正 誤 表

標題書籍の記載に下表右欄のような誤りがありました。お詫び申し上げますとともに、下表左欄のとおり訂正します。

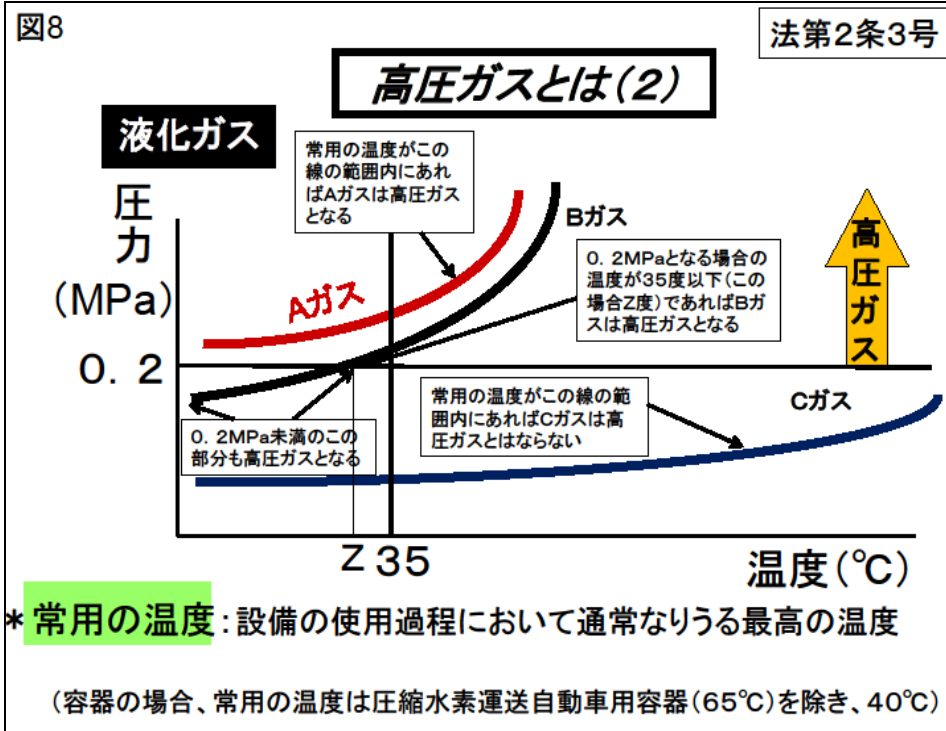
正	誤
<p>6頁、図7</p> <p>図7 高圧ガスとは(1) 法第2条1、2号</p> <p>* 圧縮ガス〔()内数値は、圧縮アセチレンガス〕</p> <p>圧力 (MPa) 1 (0.2)</p> <p>温度 (°C) Y 35 (15)</p> <p>Aガス Bガス (容器内等) Cガス Dガス</p> <p>高温 高圧ガス</p> <p>常用の温度がこの線の範囲内であればAガスは高圧ガスとなる</p> <p>温度35(15)度で1(0.2)MPa以上となるのでBガスは高圧ガスとなる</p> <p>これより高温部が常用の温度であれば、Cガスはこれより高温側で高圧ガスとなる</p> <p>1(0.2)MPa未満のこの部分も高圧ガスとなる</p> <p>常用の温度がこの線の範囲内であればDガスは高圧ガスとはならない</p> <p>* 常用の温度: 設備の使用過程において通常なりうる最高の温度 (容器の場合、常用の温度は圧縮水素運送自動車用容器(65°C)を除き、40°C)</p>	<p>6頁、図7</p> <p>図7 高圧ガスとは(1) 法第2条1、2号</p> <p>* 圧縮ガス〔()内数値は、圧縮アセチレンガス〕</p> <p>圧力 (MPa) 1 (0.2)</p> <p>温度 (°C) Y 35 (15)</p> <p>Aガス Bガス (容器内等) Cガス Dガス</p> <p>高温 高圧ガス</p> <p>常用の温度の範囲がこの線の範囲内であればAガスは高圧ガスとなる</p> <p>温度35(15)度で1(0.2)MPa以上となるのでBガスは高圧ガスとなる</p> <p>これより高温部が常用の温度の範囲内であれば、Cガスはこれより高温側で高圧ガスとなる</p> <p>1(0.2)MPa未満のこの部分も高圧ガスとなる</p> <p>常用の温度の範囲がこの線の範囲内であればDガスは高圧ガスとはならない</p> <p>* 常用の温度: 設備の使用過程において通常なりうる最高の温度 (容器の場合、常用の温度は圧縮水素運送自動車用容器(65°C)を除き、40°C)</p> <p>○ 「の範囲」を削除 (2カ所)</p> <p>□ 「の範囲内」を削除</p>

7頁、図8

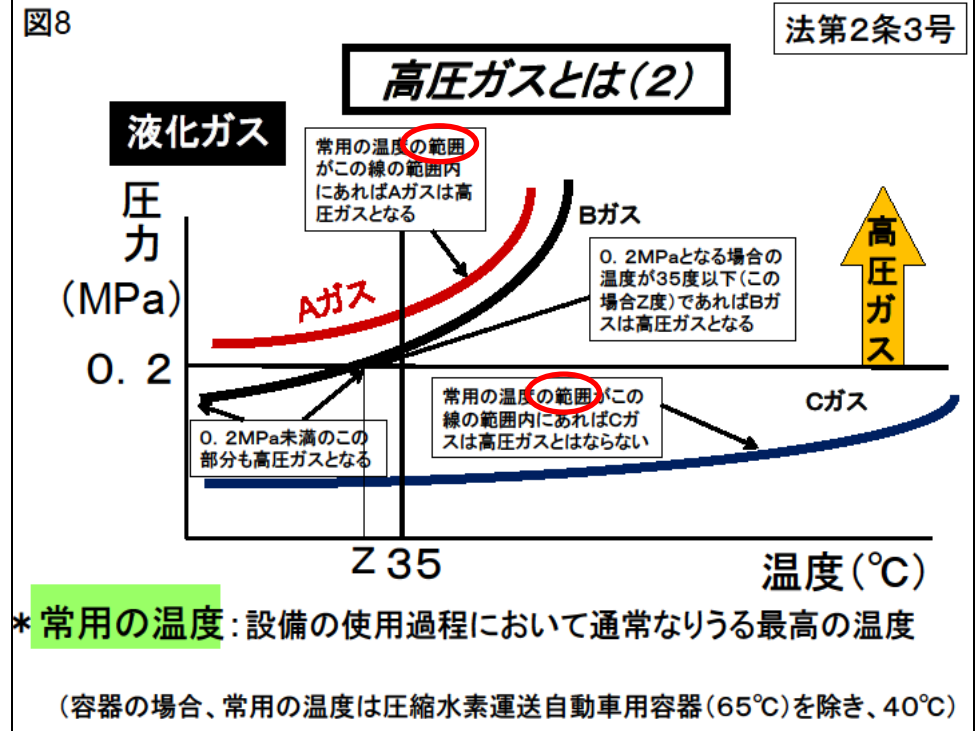
「の範囲」を削除 (2カ所)
